【修正箇所一覧】(赤字部分)

参考資料-13 配膳室整備計画図 (整備の概要)

③ 檜原中学校 既存平面図 正誤表

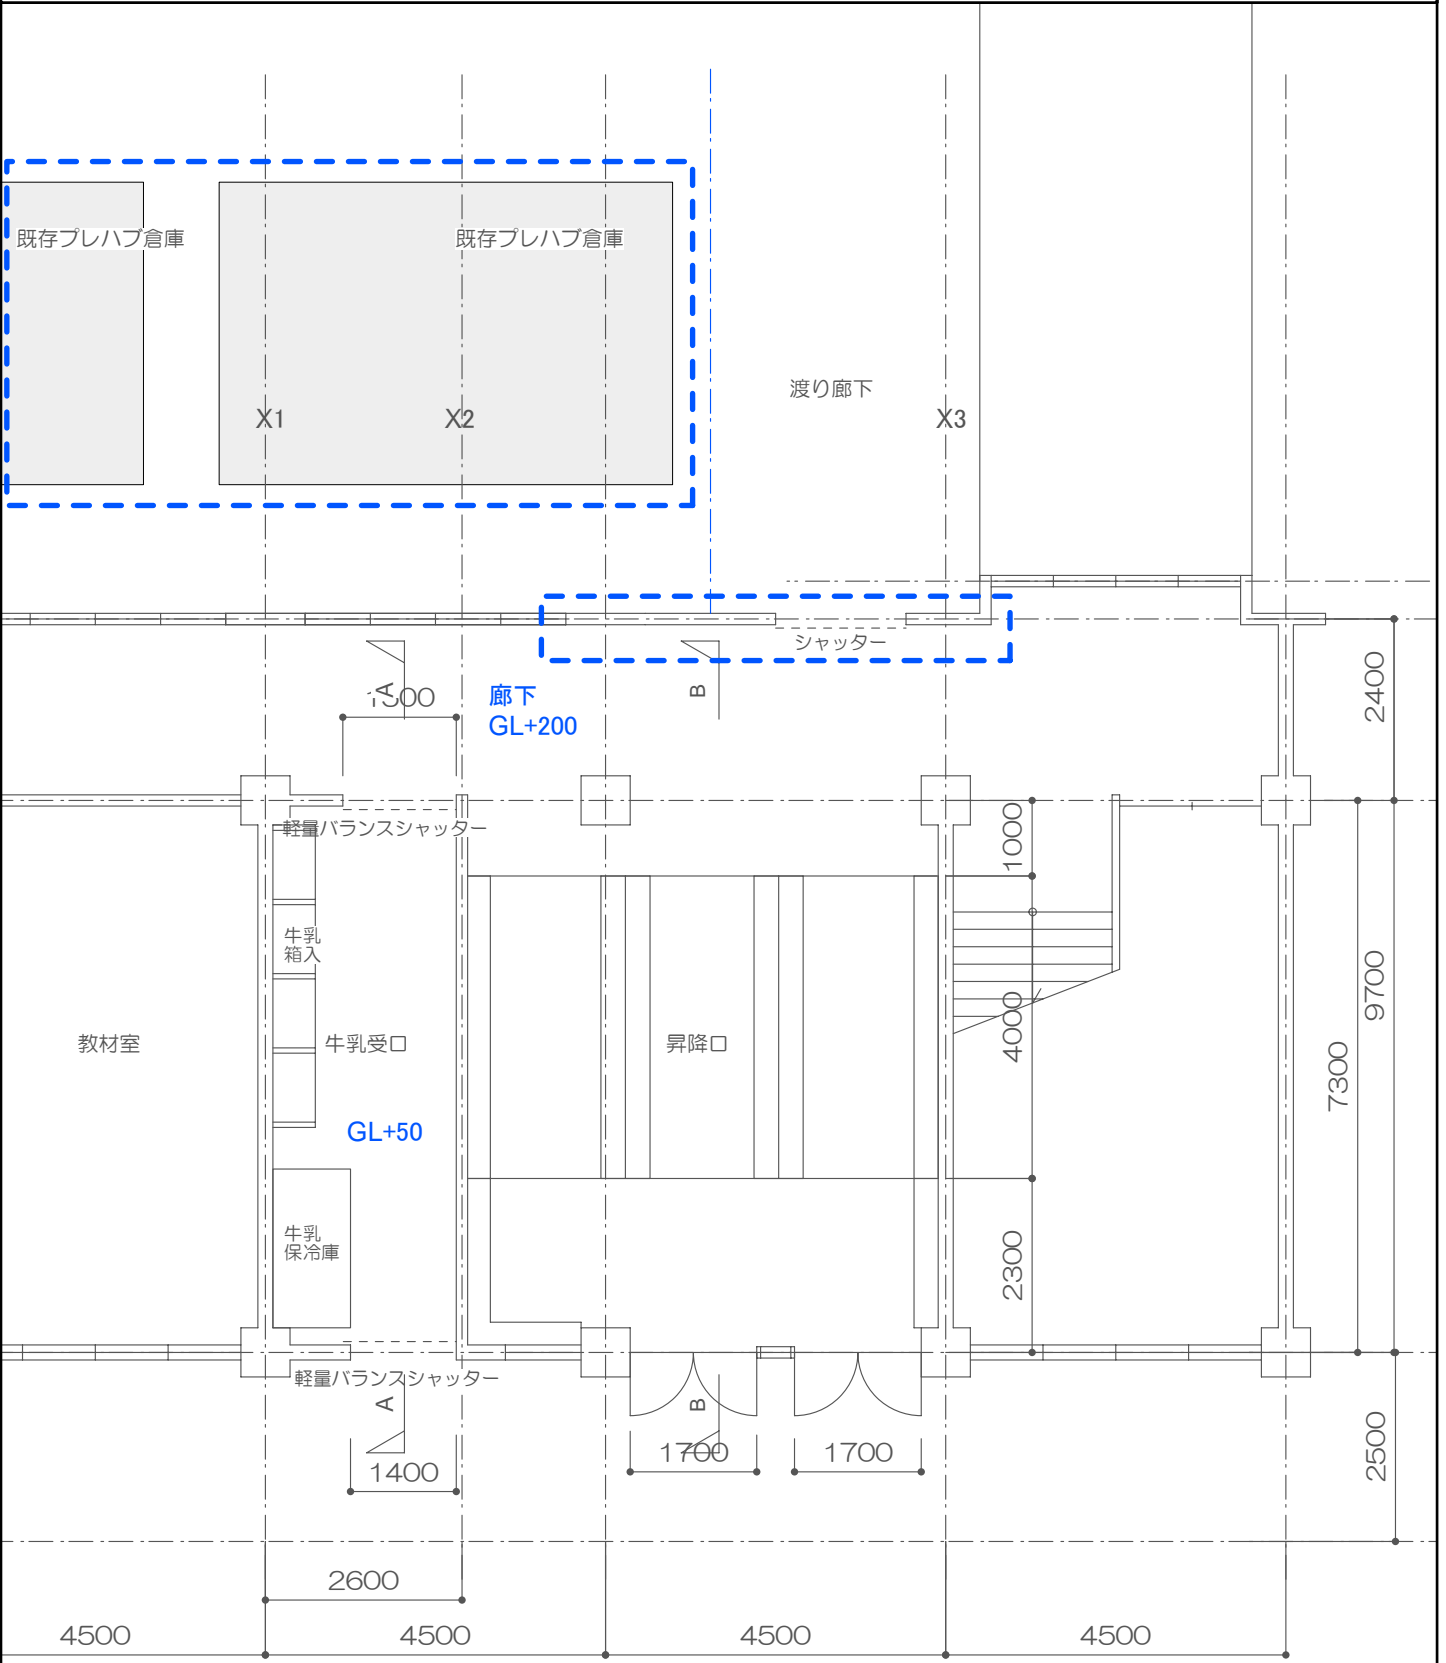
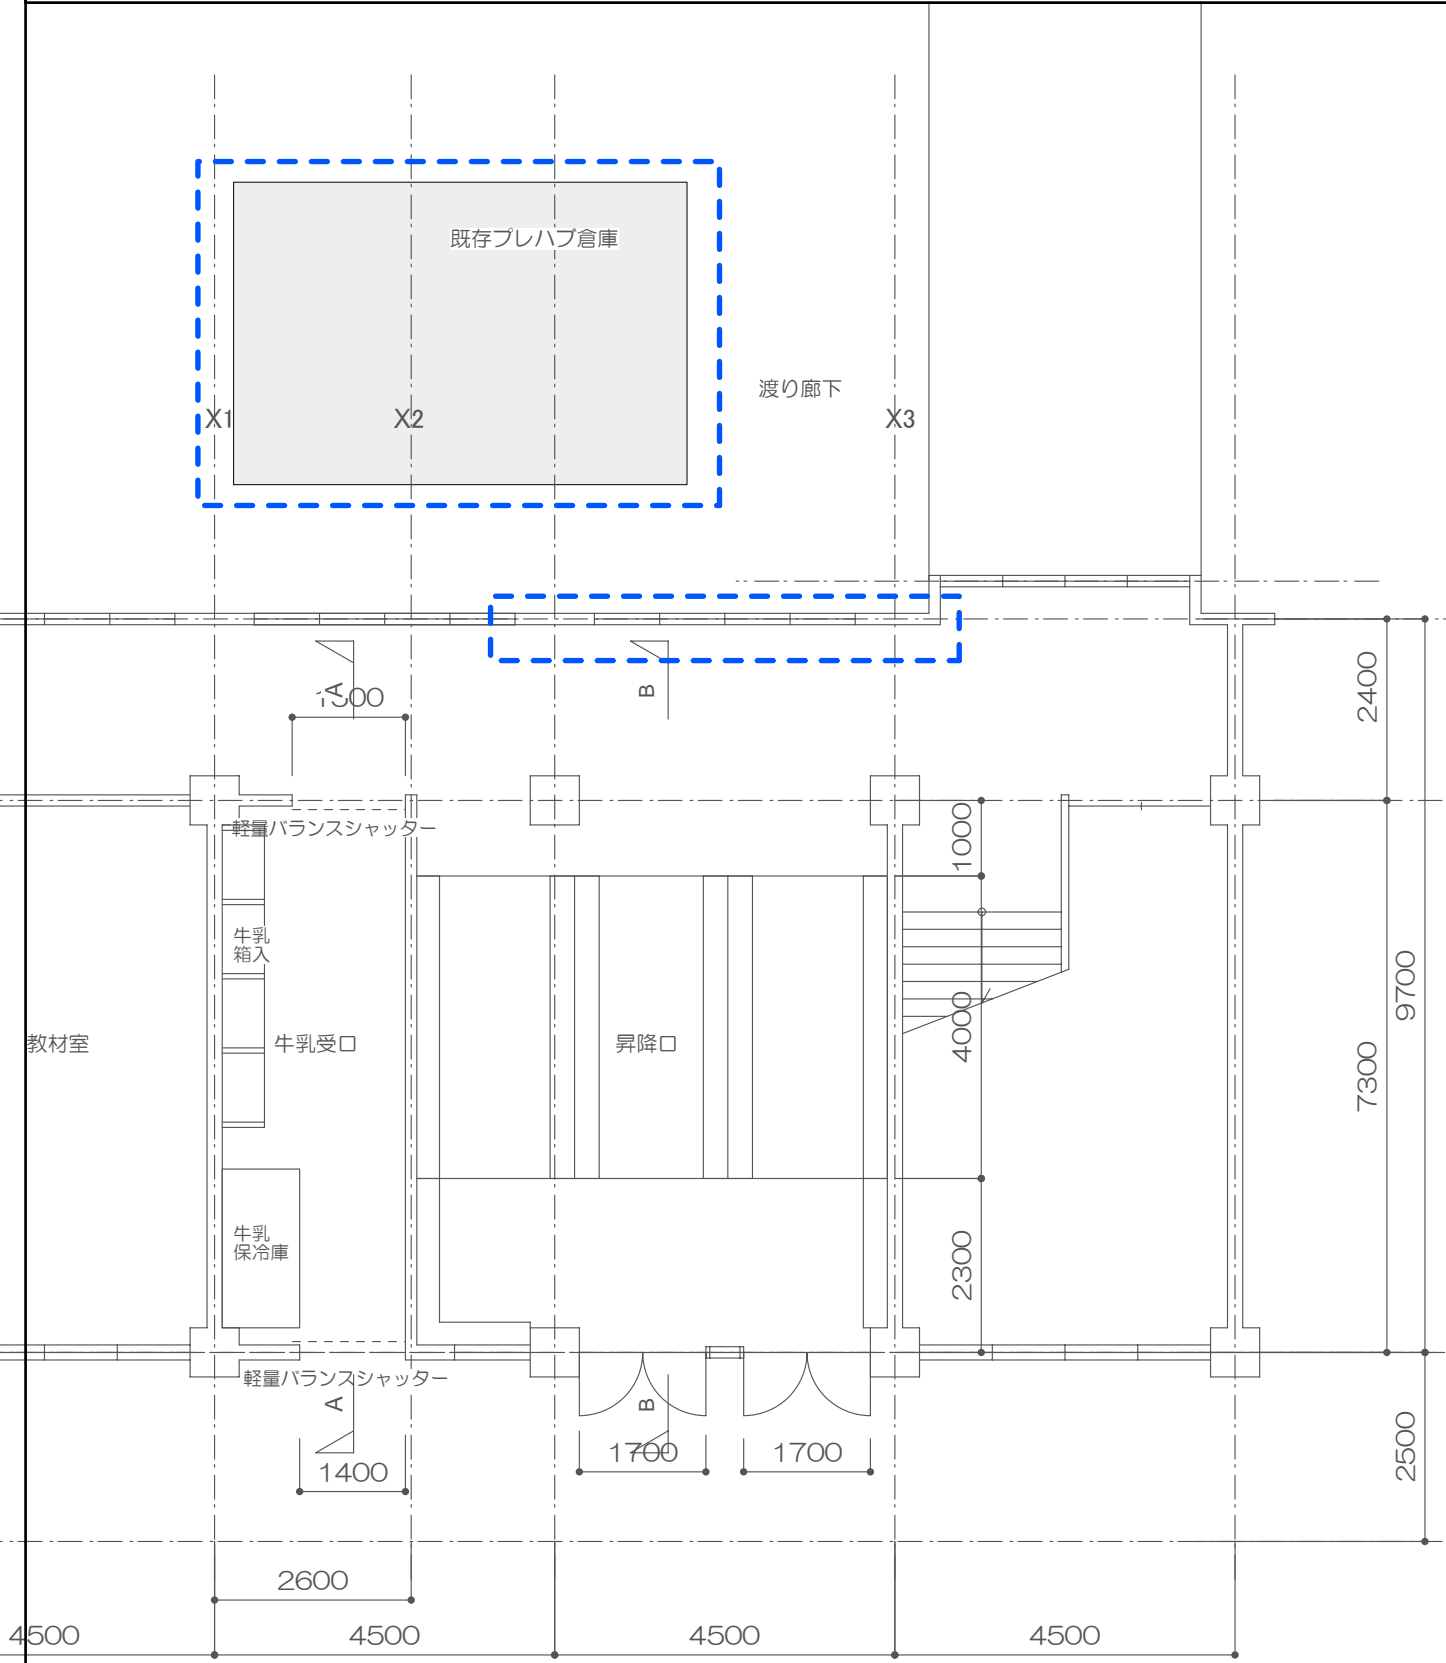
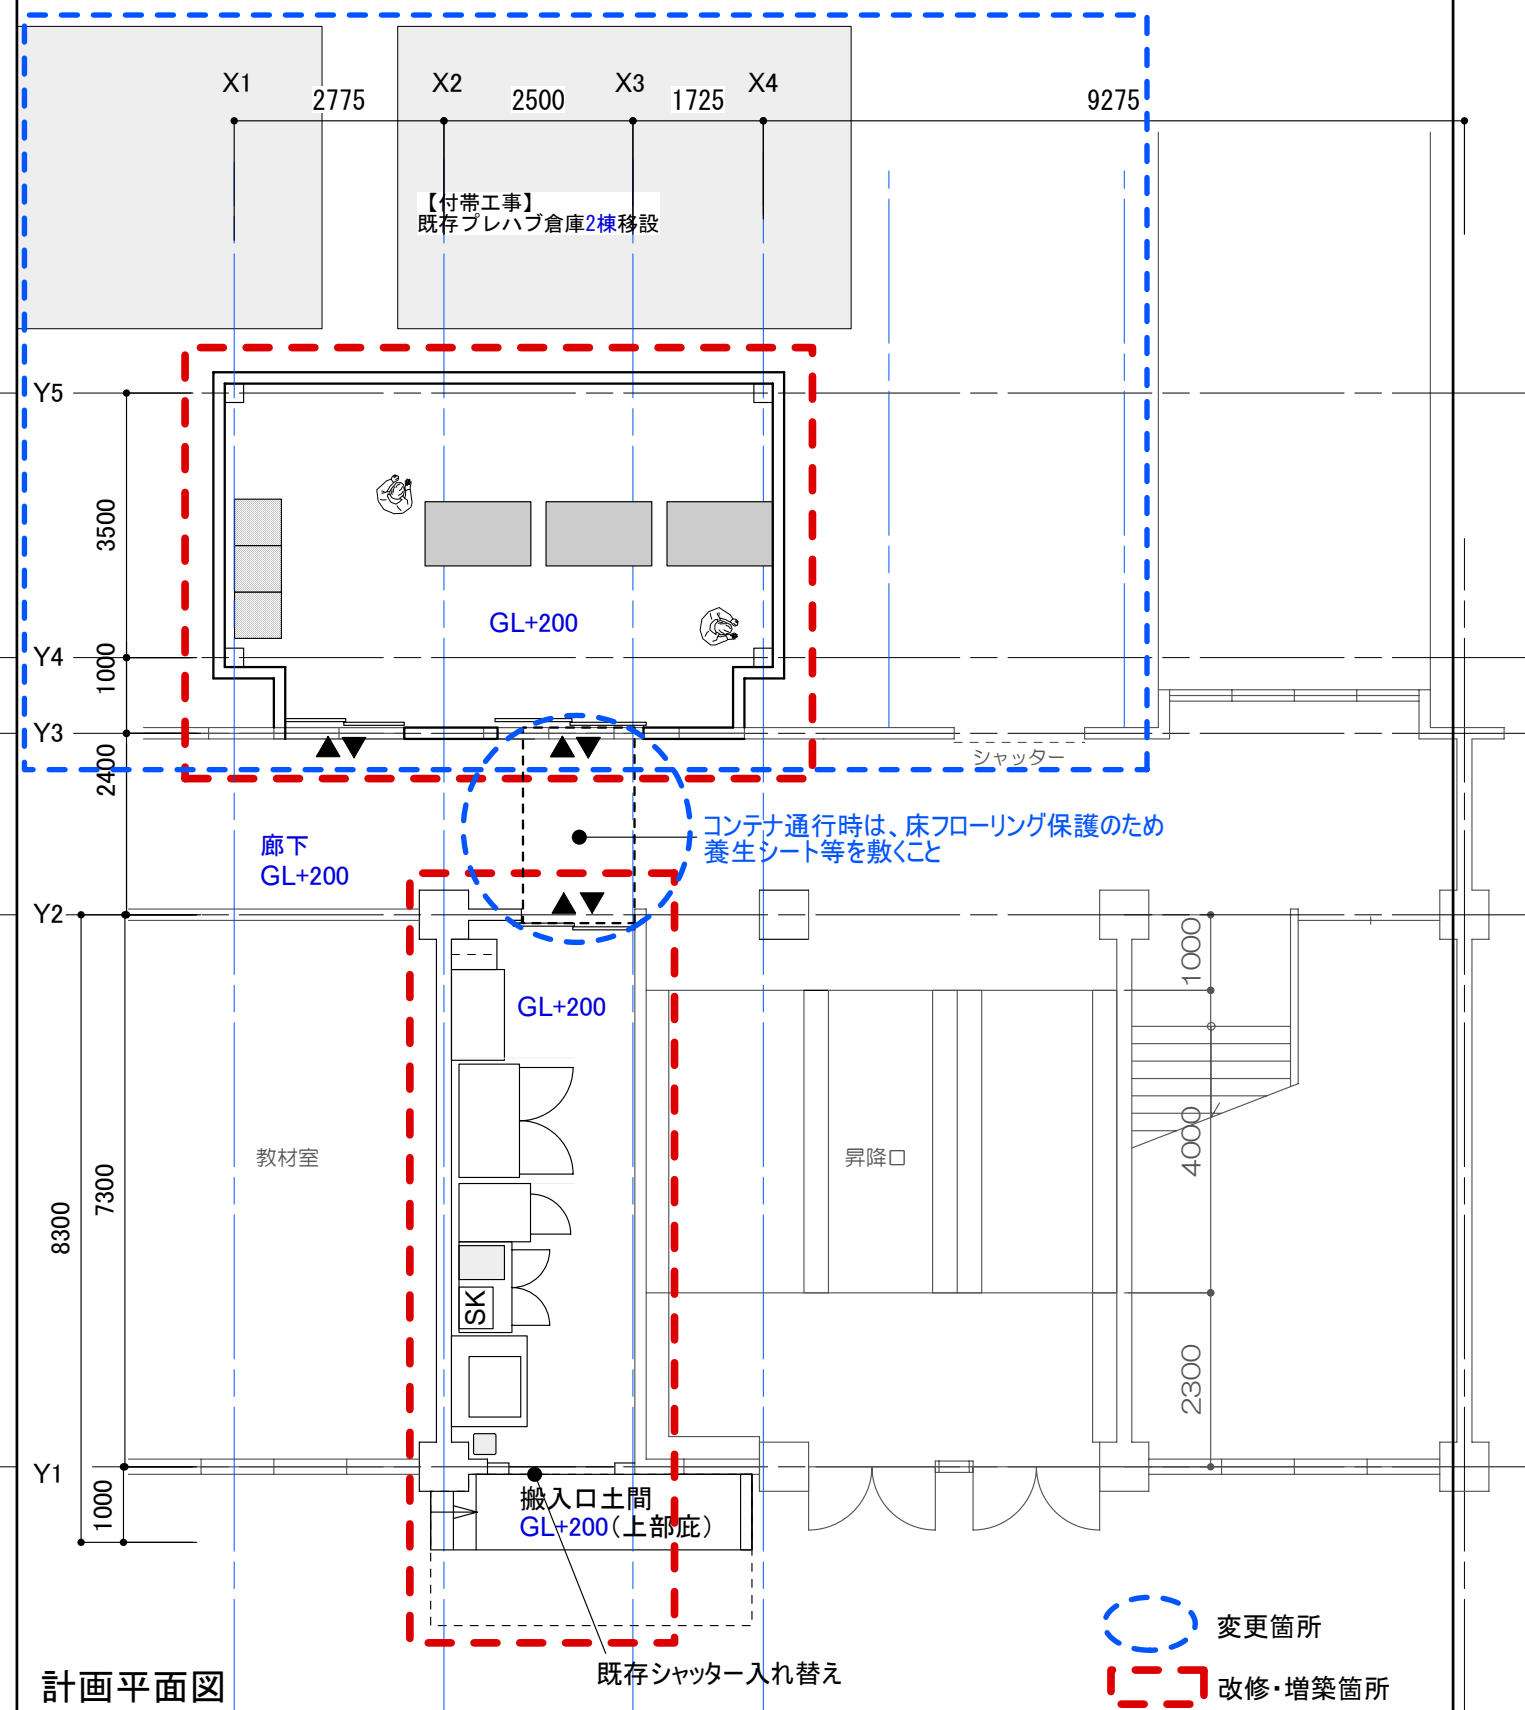
変更箇所

変更箇所
